Sammendrag av merknader fra offentlig ettersyn, med kommentarer

Liste over merknader

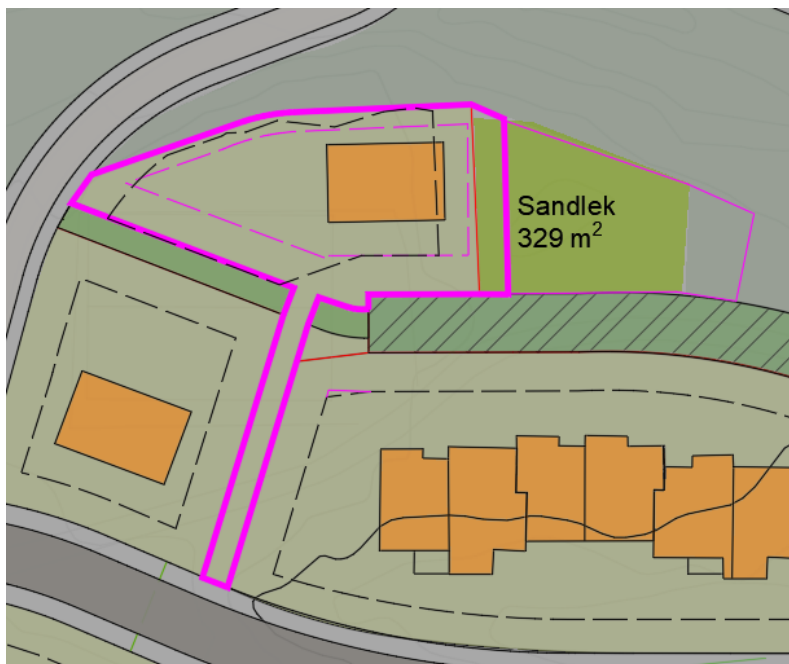
Statsforvalteren anbefaler at turveien, felt TV2, knytter seg til gang- og sykkelveien, felt GS1, gjennom boligfeltet BF1., og at dette bør sikres i planen. De ber også om at det ses på om det for BK1 og BF1 skal reguleres inn byggegrenser mot naturformålene N2 og N3, slik at mulige byggetiltak mot disse naturområdene begrenses.

I vårt forslag har vi basert oss på at de som følger turveien vil kunne benytte den private avkjørselen ut til felles vei, eller gå gjennom naturområdet på nordsiden av lekeplassen. Vi ser likevel at det kan være en bedre løsning å fortsette turstien rett frem.

Tomta nord for turstien har privat avkjørsel fra sør, omtrent midt på arealet. Vi ønsker at adkomstveien reguleres sammenhengende med tomte, slik at adkomsten hører til den eiendommen som er avhengig av den (se bilde under). Krysset med turveien bør strammes opp slik at det motvirker biloppstilling der turveien krysser. Et lite areal sør for turveien må da legges til rekkehusene.

Kommunedirektøren mener det er et godt forslag å forlenge turveien TV2 ved at denne knytter seg på gang- og sykkelveien, slik at det skaper en sammenheng mellom alle ganglinjene. Forslagsstiller har sett på ulike muligheter og innarbeidet en smalere turvei (3 meter bred) for å få en forlengelse som omtalt. Endringen fører til at noen formålsgrenser forskyves litt, inkludert sandlekeplassen LEK2 som flyttes noe mot øst. Turveien deles opp av adkomsten til den ene boligtomten i BF1, og ny turvei får dermed et eget felt TV5.

Tomta er i utgangspunktet relativt smal. Selv om tomtearealet opprettholdes gjør formen at handlingsrommet på tomte reduseres, ved at areal innenfor byggegrensen reduseres. Areal innenfor byggegrensen blir redusert til ca. 400 m² dersom byggegrensen opprettholdes i formålsgrensen mot Glitra og 341 m² dersom den flyttes 2 m inn.

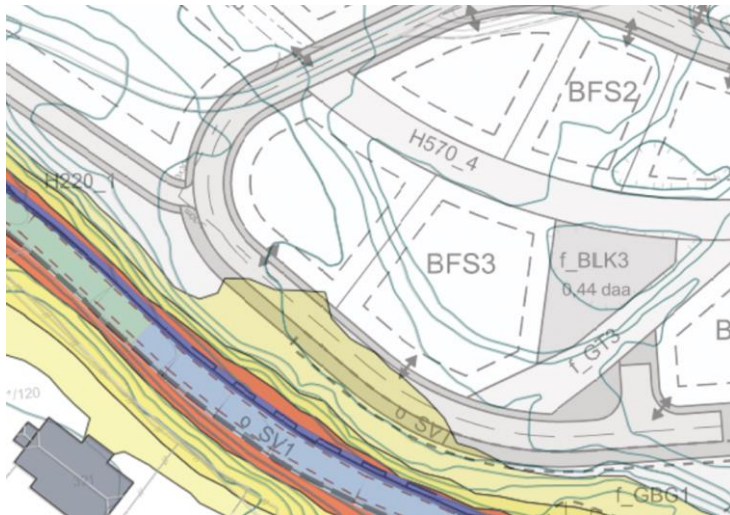
Støyskjerm – innsigelse: Planforslaget legger opp til en støyskjerm langs fylkesveien. Plasseringen ligger for nærme veien og vil ikke kunne tillates av fylkeskommunen, som er veieier. Støyskjermer må ligge minimum en meter vekk fra eiendomsgrensen til fylkeskommunen av hensyn til fyllingsfot, drift og vedlikehold av fylkesveien, og den må ikke ligge i sikkerhetssonen langs veien. Fylkeskommunen har innsigelse til dette punktet, og informerer om at innsigelsen kan trekkes om støyskjermen flyttes lenger inn på planområdet.

Støyskjermen er vurdert på nytt, og støykonsulenten har oppdatert støyrapporten med ny løsning. En støyskjerm lenger vekk fra veien vil bli liggende lavt i terrenget og ikke ha noen effekt. I revidert planforslag er støyskjermen fjernet og erstattet med lokale tiltak og bestemmelser for de berørte eiendommene. Se kommentar fra forslagsstiller under. Etter endringen har fylkeskommunen trukket innsigelsen på dette punktet.

Figur 1 Illustrasjon av utbredelse av støysone 1,5 m over terreng. Uteoppholdsareal er ikke støyutsatt.

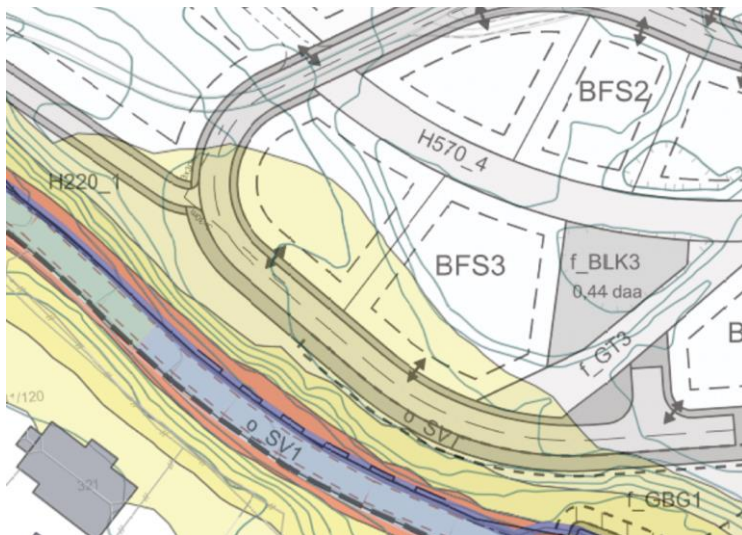
Støyskjerm: En støyskjerm med plasseringen som foreslås vil ikke ha noen effekt, fordi støykilden ligger høyt over støyskjermen. Vi har derfor sett på støysituasjon på nytt, og støyutrederens anbefaling er at det løses med krav om lokale tiltak for de to eiendommene. Det må gjøres en vurdering av lokale tiltak når det foreligger detaljerte plantegninger/tegninger av bygget.

For utomhusareal (beregningshøyde 1,5 m over terreng er det tilfredsstillende støysituasjon uten skjerming.
